Fra: Arne Helgesen
Sendt: onsdag 4. mai 2016 13.50
Til: nils-arne@lindaasvvs.no
Kopi: Siril Therese Sylta; 'Atle.Dingen@lindas.kommune.no'
Emne: Utbetring av anlegg VL kope - Keilegavln. mm.
Vedlegg: Keilegavln-Hope VL..pdf

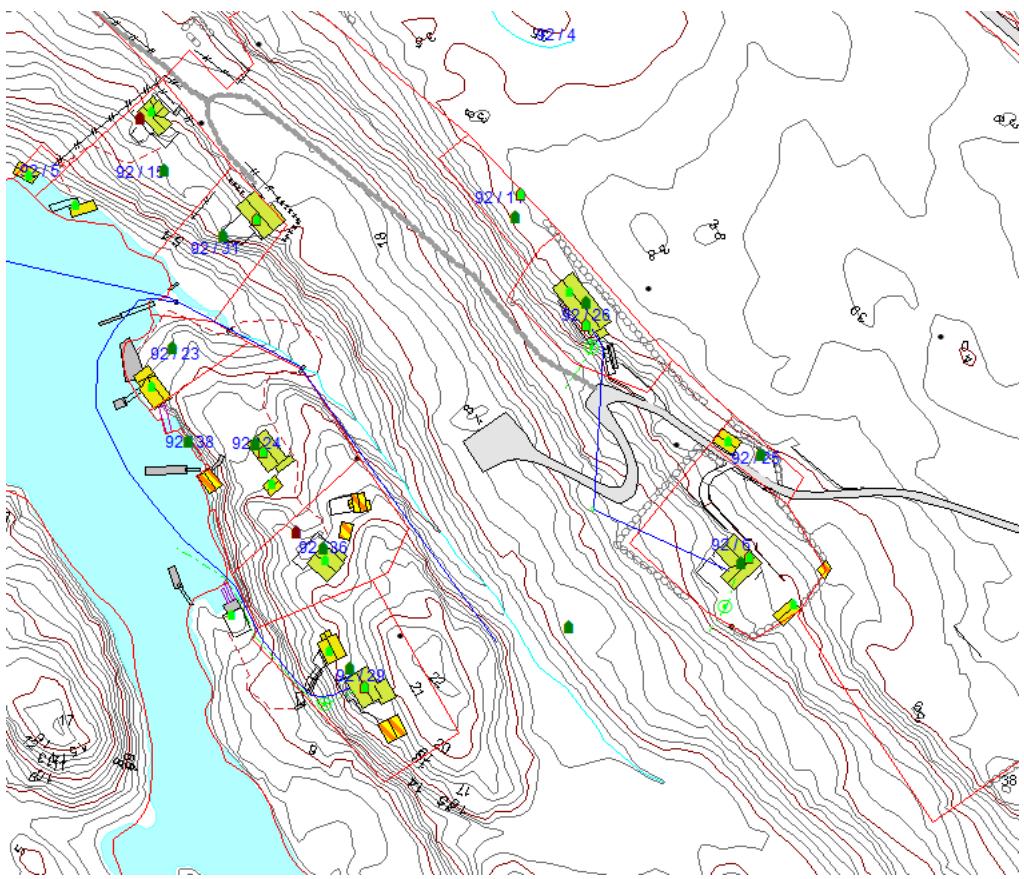
For at vi skal bli ferdig med denne saken, må vi sjekk ut at dette anlegget er ok. Dette gjeld alle punkta A-D kummer ventiler inn ut av kum kvar gong sjøleidning går i land og ut i sjø igjen. Alle ventiler i kummer skal vera av typen som er berekna for utvendig bruk, ikkje kuleventilar som er til innvendig bruk. Dersom det er kummer som ikkje kan drenerast, skal det monterast bakkekraner med teleskop, avsluttas terrenget med stigerør flyteramme og lokk. Vil ikkje ha kummer som står full i vatn, slam osv. Der det blir montert bakkekraner med teleskop, skal vi ha bilde av dette, før det blir fylt på masser og avslutta med ramme /lokk.

Når du er ferdig med dette, må du gi meg ei tilbakemelding, så går vi ein befaring på heile anlegget fra A-D. Slik at eg kan gi ei tilbakemelding til byggensak om dette er ok.
